Mission régionale d'autorité environnementale
Grand Est

**Avis sur le projet
d'extension de l'activité de l'installation de stockage de déchets
dangereux
à Jeandelaincourt et Moivrons (54)
porté par la société SUEZ RR IWS MINERALS**

n°MRAe 2024APGE82

Nom du pétitionnaire	SUEZ RR IWS MINERALS
Communes	Jeandelaincourt et Moivrons
Département	Meurthe-et-Moselle (54)
Objet de la demande	Demande d'autorisation environnementale portant sur la création d'une nouvelle alvéole de stockage de déchets dangereux
Date de saisine de l'Autorité environnementale	12/06/24

Figure 2 : Emplacement de la future alvéole de stockage

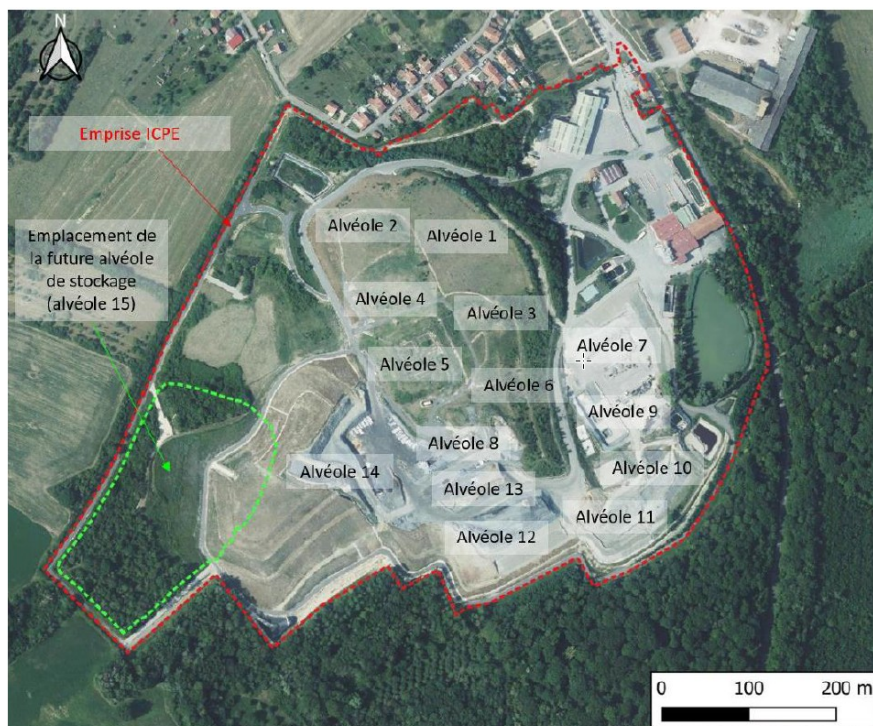
proximité du bâtiment administratif et au nord du site, du côté de la zone de stockage en post-exploitation (voir figure 2). Les distances ne sont pas indiquées dans le dossier, mais selon l'Ae, d'après les cartes, ce serait de l'ordre de quelques mètres.

Figure 4 : organigramme simplifié de la procédure d'acceptation et de contrôle des déchets

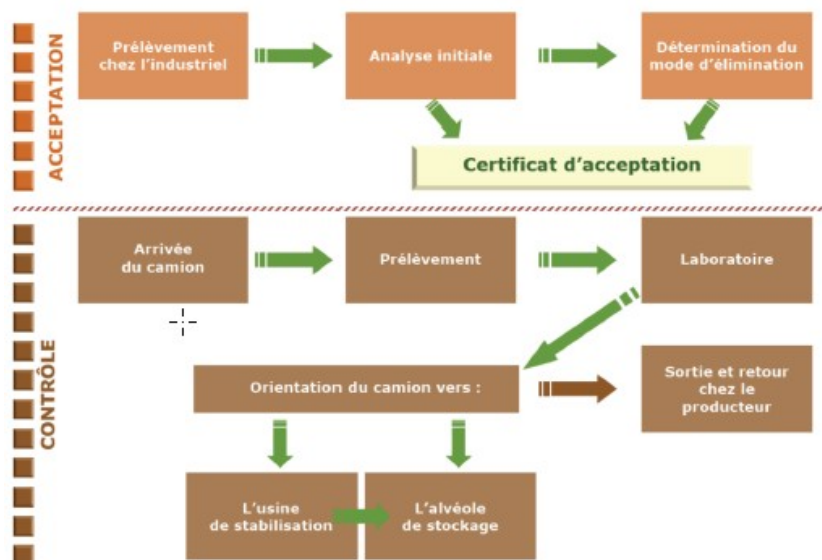
Le dossier indique que la vérification de la conformité vise à déterminer si le déchet est conforme aux résultats de la caractérisation de base. Quand un déchet a été jugé admissible à l'issue de la caractérisation de base, une vérification de la conformité est réalisée au plus tard un an après, et renouvelée une fois par an.

L'Ae recommande au pétitionnaire de préciser les modalités de vérification de conformité (vérification documentaire, analyse sur échantillon...).

Figure 5 : Coupe géologique schématique au droit du projet d'extension

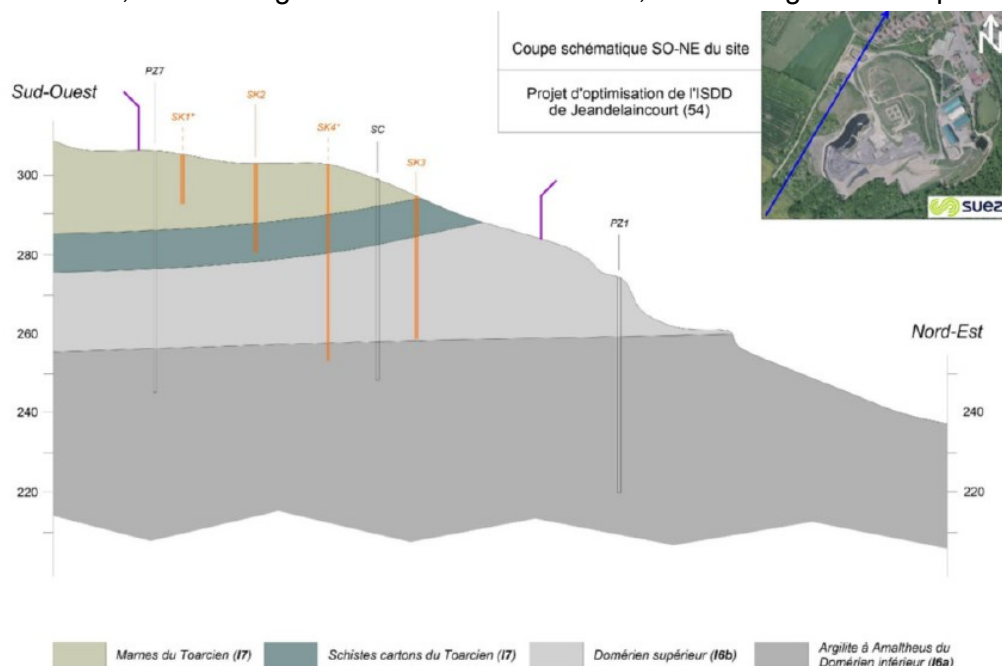
Le dossier comporte une étude de qualification hydrogéologique concluant que le contexte géologique local est jugé favorable sous réserve :

- de réaliser les études de stabilité réglementaires qui doivent prendre en compte les singularités locales, dont celles des Schistes Carton.
